N/Réf. : BXL21243_732_PUN
Gest. : AH/SD
V/Réf. : 2043-0480/10/2024-300PR
Corr DPC: S. DUQUESNE
NOVA : 04/PFU/1947677
Corr DU: W. COLLART / F. EKILA

BRUXELLES. Rue du Fossé aux Loups, 18 - Ancien théâtre 'La Gaîté'
(= façade avant inscrite sur la liste de sauvegarde comme monument / Inventaire / ZP du Théâtre royal de la Monnaie)
DEMANDE DE PERMIS UNIQUE: Remplacer l'escalier principal par un escalator, ajouter un logement au deuxième étage, ajouter un commerce avec mezzanine au rez-de-chaussée et modifier les châssis du rez-de-chaussée et de l'entresol (régularisation)

Avis conforme de la CRMS

Localisation du projet (© Brugis), états de la façade protégée en 1980 (© urban.brussels) et en 2024 (photo extraite de la demande)

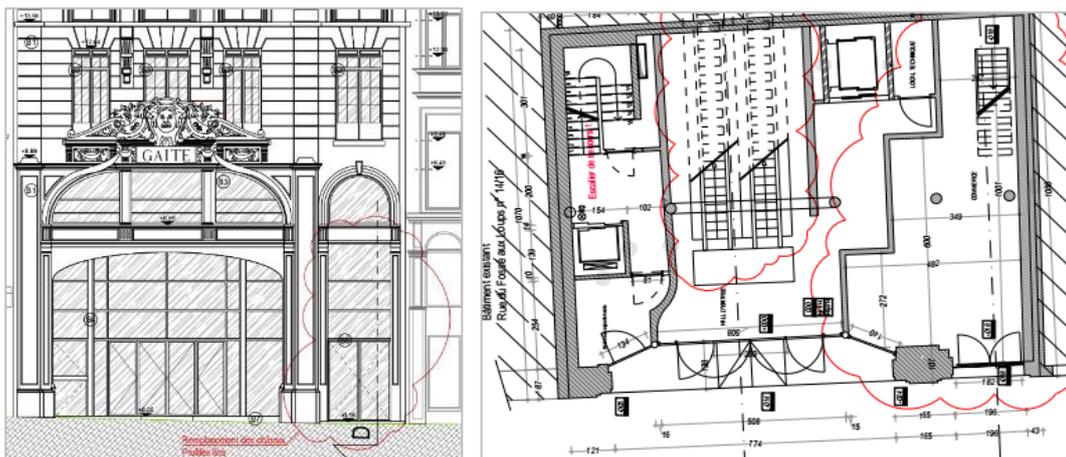
À hauteur de la façade protégée, la demande envisage de remplacer les menuiseries du commerce par des châssis métalliques de couleur blanche, plus fins que les existants, et sans pose de vinyles. Les menuiseries de l'entrée monumentale, y compris celles de l'entresol, ne sont pas concernées et restent inchangées.

Les interventions portent atteinte à l'intérêt patrimonial et architectural de l'ancien théâtre de la Gaîté, et constituent un appauvrissement de sa façade emblématique. Par ailleurs, l'ensemble du rez-de-chaussée, y compris la partie non concernée (travée monumentale), ne répond pas au type de devanture qui avait été autorisé par le permis unique de 2019, non mis en œuvre (profils fins munis d'un verre transparent, sans panneaux d'allèges ou remplissages, mis en œuvre selon les règles de l'art). Comme demandé par la CRMS dans son avis conforme de 2018, le caractère dématérialisé de la nouvelle devanture devait améliorer la lisibilité de la façade protégée en se rapprochant de l'état originel de l'accès au théâtre, placé en retrait. Ceci n'est pas le cas de la devanture en place.

La CRMS soutient la proposition formulée dans la note explicative de remplacer la devanture existante. Elle demande cependant de substantiellement revoir le projet et d'opter pour des menuiseries plus qualitatives et respectueuses du patrimoine sauvegardé, inspirées de la situation historique.

La devanture de droite devra être équipée de châssis fins de couleur claire, reprenant les divisions anciennes (pas de divisions horizontales de l'imposte). Les finitions devront être exécutées selon les règles de l'art (joints, peinture, couleur, enduits...).

En complément, une intervention s'impose sur la baie de l'entresol de la travée de droite, bien que pas directement concernée par la demande actuelle, pour rendre cette baie plus cohérente avec l'état historique renseigné par les photographies anciennes (prévoir une division verticale en trois parties).
